大型バスの暖房装置のリコールについて

平成 21年11月12日

リコール届出番号2413

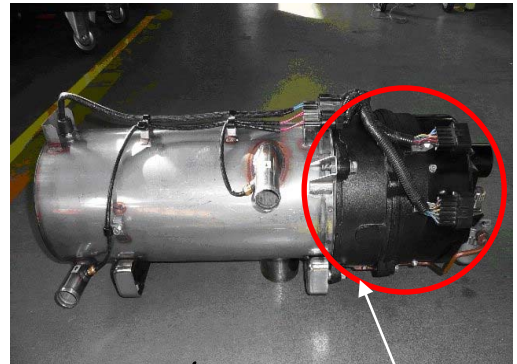
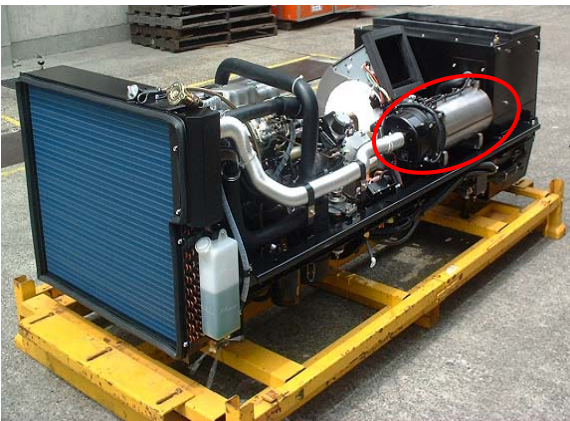
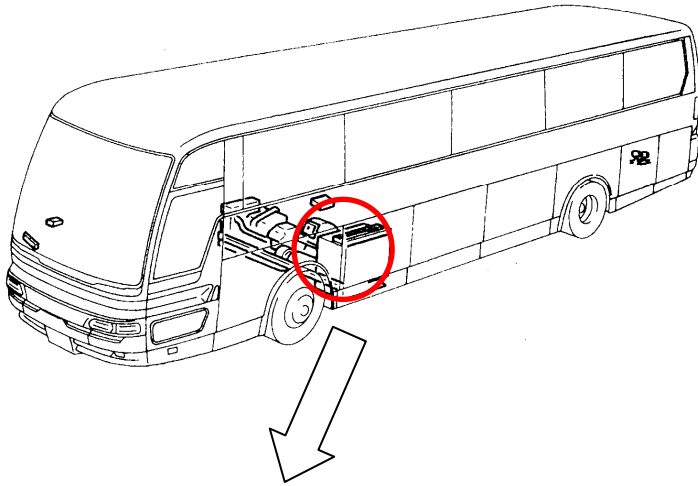
- 大型観光バスの車室内暖房用燃烧式ヒータにおいて、バーナヘッド（燃烧機）の燃料ポンプの構造が不適切なものがあります。そのため、そのままの状態で使用を続けると、燃料ポンプから燃料が漏れ、最悪の場合、漏れた燃料がヒータの熱により発火するおそれがあります。

- 全車両、当該燃料ポンプを対策品に交換します。

改善箇所説明図

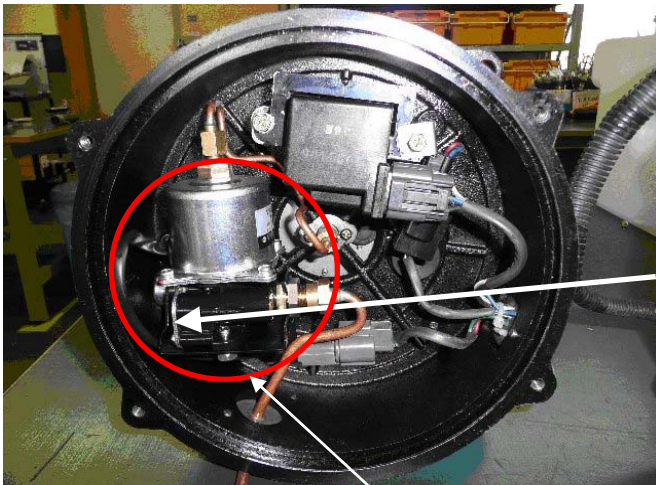
基準不適合発生箇所

大型観光バスの車室内暖房用燃焼式ヒータにおいて、バーナヘッド（燃焼機）の燃料ポンプの構造が不適切なものがある。そのため、そのままの状態で使用を続けると、燃料ポンプから燃料が漏れ、最悪の場合、漏れた燃料がヒータの熱により発火するおそれがある。

改善措置の内容

全車両、当該燃料ポンプを対策品に交換する。
